PROJET DE MODERNISATION ET DE RECONSTRUCTION DU CENTRE HOSPITALIER UNIVERSITAIRE DE RENNES (35)

Mémoire en réponse

Juin 2020

Mémoire en réponse aux avis formulés par les services de l'Etat dans le cadre de la relecture à blanc du dossier d'Etude d'Impact Environnementale et des dossiers complémentaires de demande de dérogation espèces protégées et de porter à connaissance loi sur l'Eau établis dans le cadre du projet de modernisation et de reconstruction du Centre Hospitalier Universitaire de Rennes.

Synoptique de comptage AEP – Source : CHU

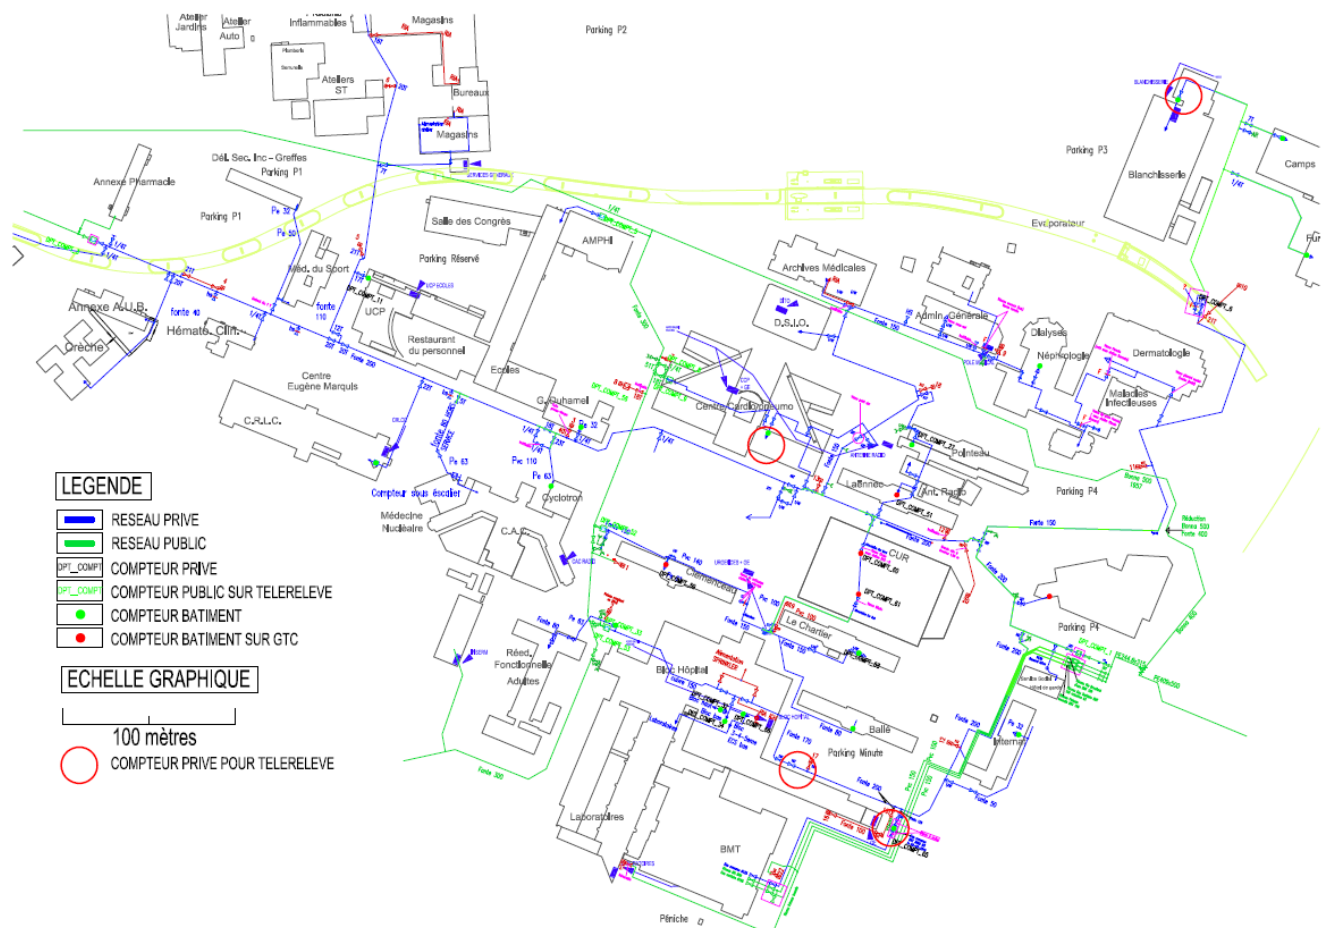
Les moyens de surveillance de la consommation d'eau ne sont pas explicités. Certes, les possibilités de réduction de la consommation d'eau en milieu hospitalier sont réduites mais une démarche préventive basée sur l'information (panneaux), la pédagogie (formation du personnel) et le contrôle (compteurs intelligents) de réduction des consommations pourrait être mise en place.

La surveillance des consommations dans le cadre du projet sera effectuée par des relevés annuels, afin de suivre l'efficacité des mesures et en renforcer certains aspects si besoin.

Le synoptique de comptage de l'approvisionnement en eau potable applicable est présenté en page suivante.

Il déploie compteurs de livraison publics et compteurs privés pour certains bâtiments. Ses principes seront maintenus dans le cadre du projet.

Il est accompagné du plan de détail en page suivante également.

Ces précisions ont été apportées dans le tome 1 de l'étude d'impact (pages 113 et 114).

Plan des réseaux d'assainissement et des points de contrôle sur le site de Pontchaillou – Source : CHU Rennes

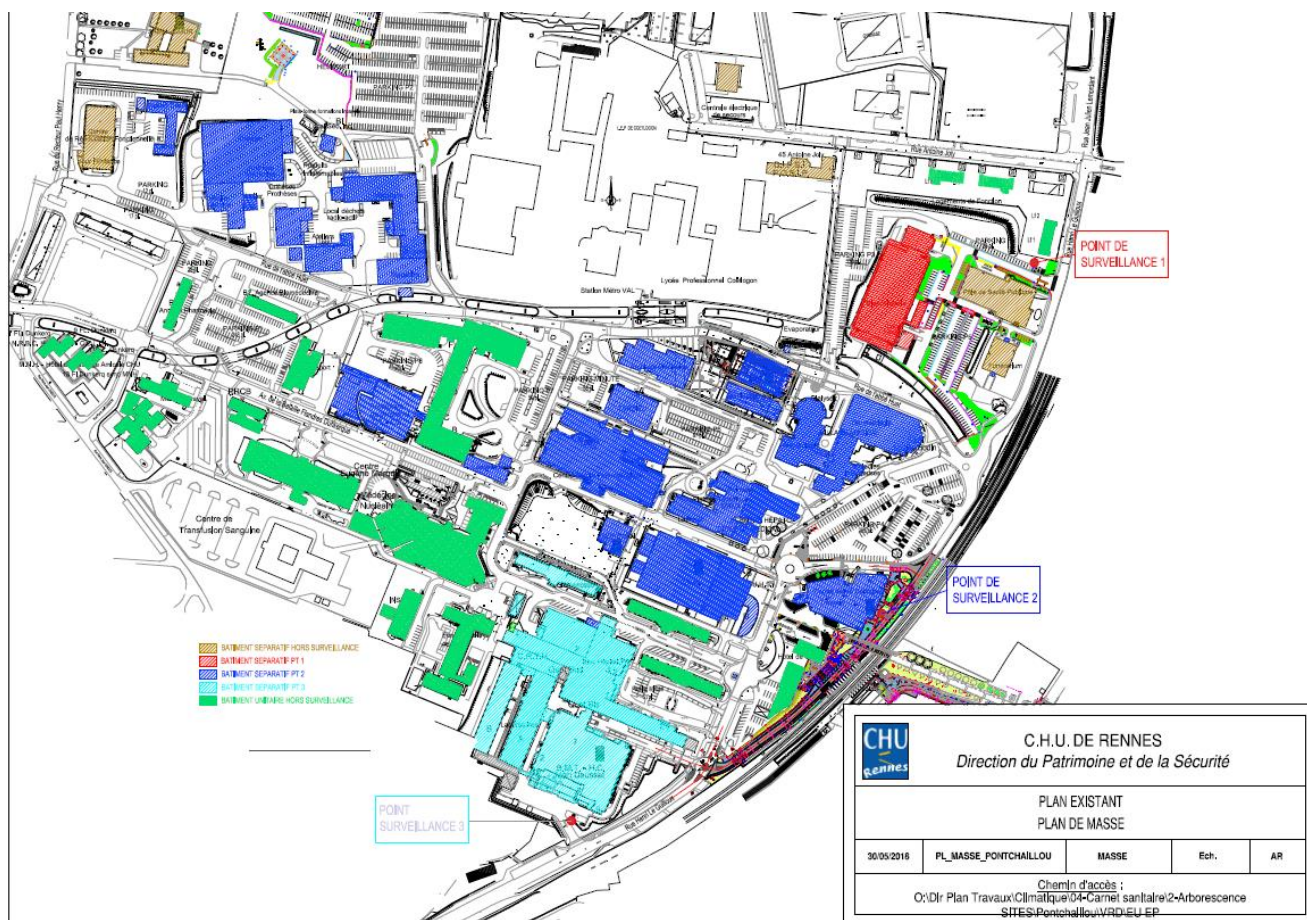
L'état initial ne présente aucune évaluation chiffrée sur les volumes d'eaux usées rejetées au réseau d'assainissement communal, ainsi que sur leur qualité. Il est notamment cité plusieurs non conformités à l'autorisation de rejet dans le réseau (Tome 1 - page 69), concernant MES, DBO5 et DCO, sans en préciser le nombre, l'origine et ses incidences. Une synthèse analysant les résultats d'autosurveillance et précisant les rejets du site au réseau d'assainissement doit être fournie.

Concernant les possibilités de prétraitement sur site, que ce soit pour les paramètres classiques ou les problématiques "résidus médicamenteux", l'étude d'impact doit préciser quel prétraitement est actuellement en place, ses modalités actuelles et futures de fonctionnement. Par ailleurs, des solutions sont évoquées pour assurer la gestion future des eaux médicamenteuses dont certaines impliquent un traitement sur site. L'étude d'impact doit comporter des éléments relatifs aux modalités de réservations foncières par le CHU, permettant l'implantation d'éventuels ouvrages.

Le plan actuel de contrôle de rejet des eaux usées sur le site est présenté en page suivante. Il inclut trois points de contrôle sur le site. Les bâtiments identifiés en vert et en marron sont hors surveillance (les verts étant dépendant d'un système unitaire et les marrons séparatif). Les bâtiments en bleu et rouge entre eux dans le champ de la surveillance :

L'étude d'impact précise déjà quel prétraitement est actuellement en place, des pages 67 à 69 du tome 1 de l'étude d'impact remise en octobre 2019 :

« Les effluents sont rejetés au réseau sur trois points de rejet, au niveau desquels des stations d'autosurveillance sont présentes. Celles-ci permettent de mesurer hebdomadairement, pendant 24h, le débit, la température, le pH, ainsi que les concentrations de certaines substances réglementaires (phosphores, nitrites, nitrates, matières en suspensions...) dans les eaux usées. Ce dispositif est conforme à l'arrêté qui encadre les rejets sur le site.

La répartition des volumes entre les différents points de surveillance est la suivante à l'heure actuelle :

- Point 1 : 108 m³/j (blanchisserie) ;
- Point 2 : 305 m³/j (cuisines, services techniques et soins)
- Point 3 : 279 m³/j (BMT, Bloc Hôpital et Laboratoires centraux)
